网管产品 - 错误 #3089

Rel_3.0.1_Pre1T2,20环境，射频参数配置，通道衰减取值范围不对

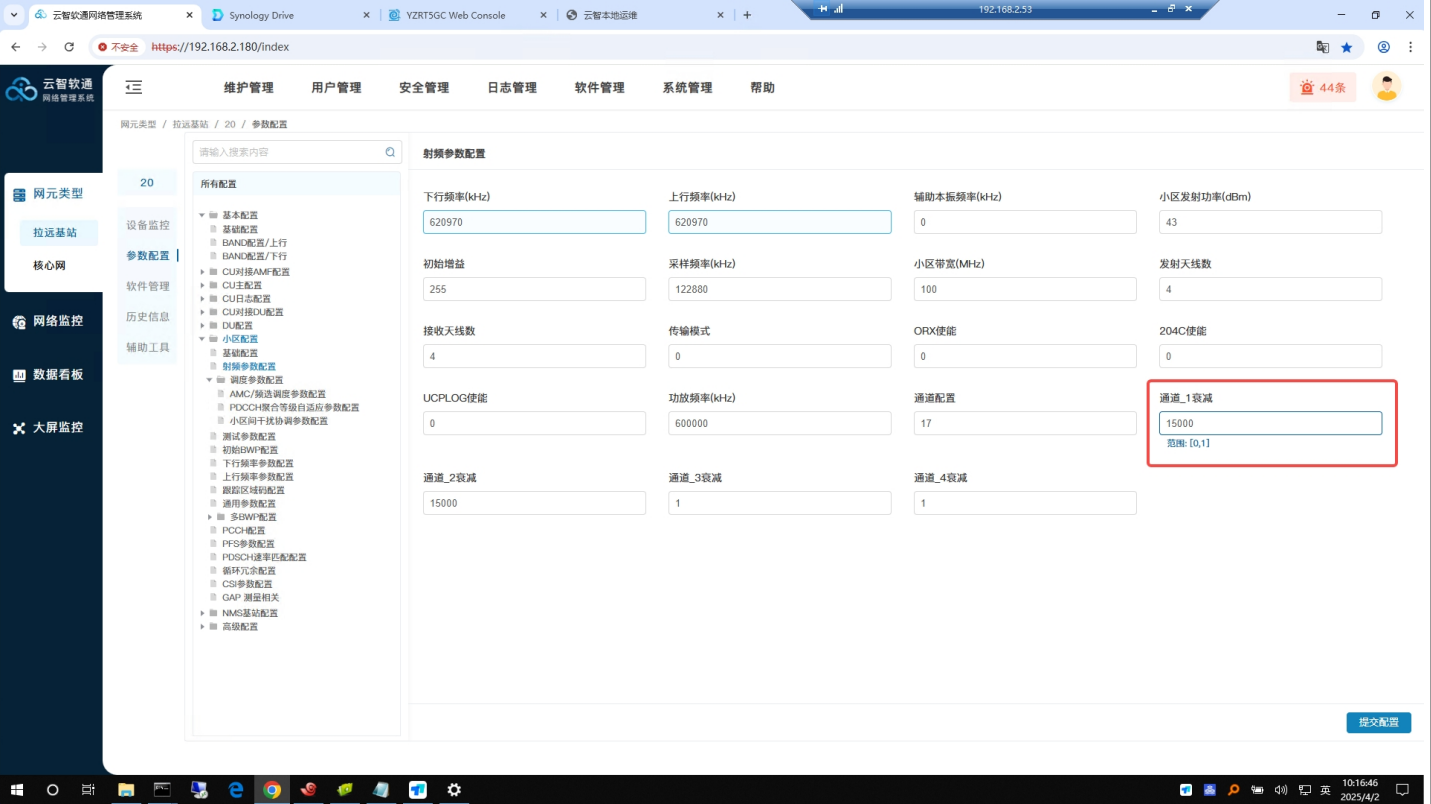
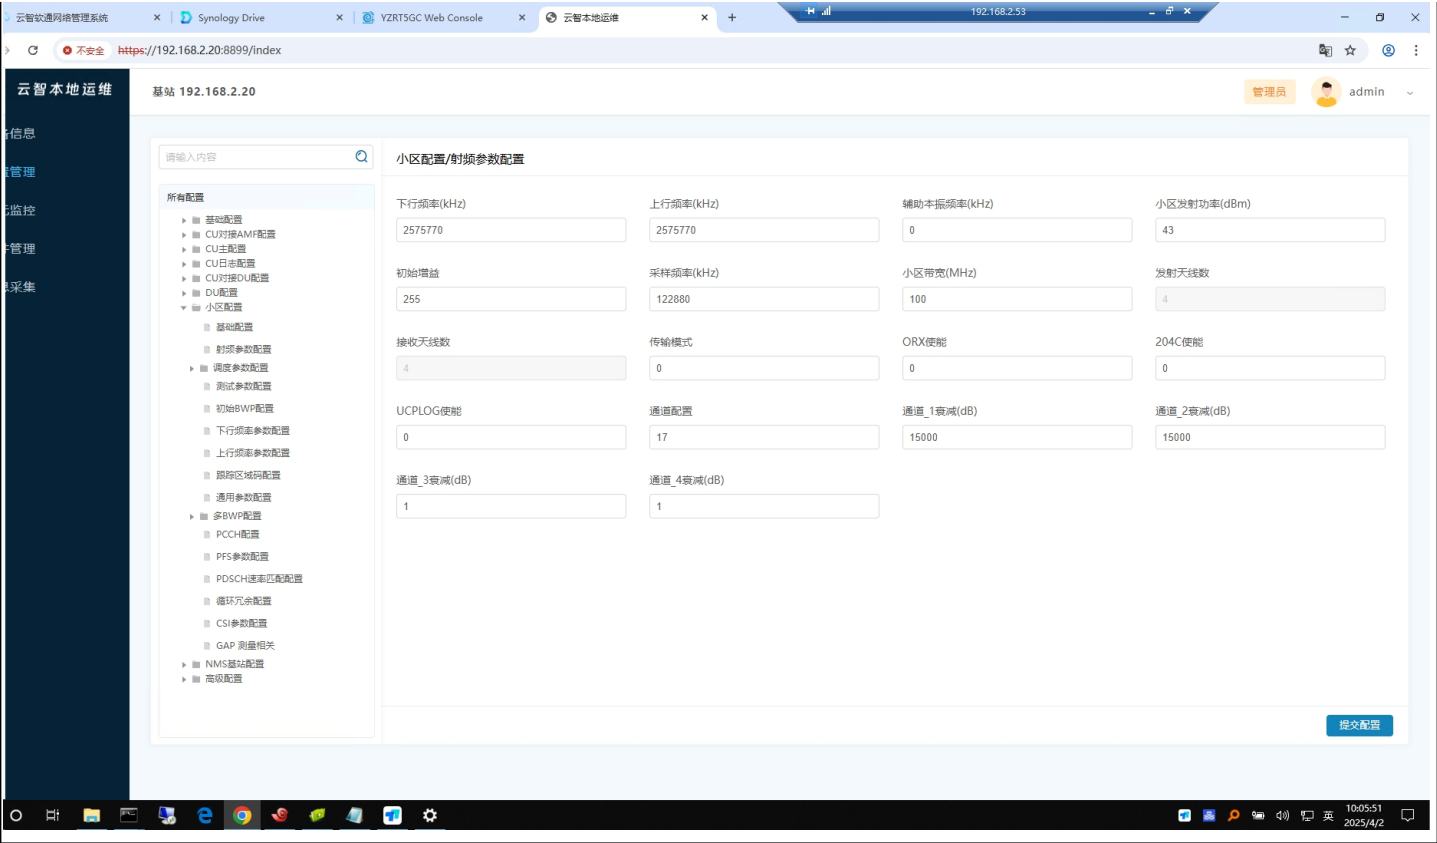
问题描述：Rel_3.0.1_Pre1T2,20环境，网管上射频参数配置，通道衰减取值范围不对，本地运维上没有限制取值范围

网管系统已修改：

- 1.取消对通道_1衰减，通道_2衰减，通道_3衰减，通道_4衰减的范围校验
- 2.对外不显示功放频率(kHz)
- 3.发射天线数 接收天线数不可编辑

该问题已验证OK，请在版本YZMM2.1.0Pre2T4以后版本验证
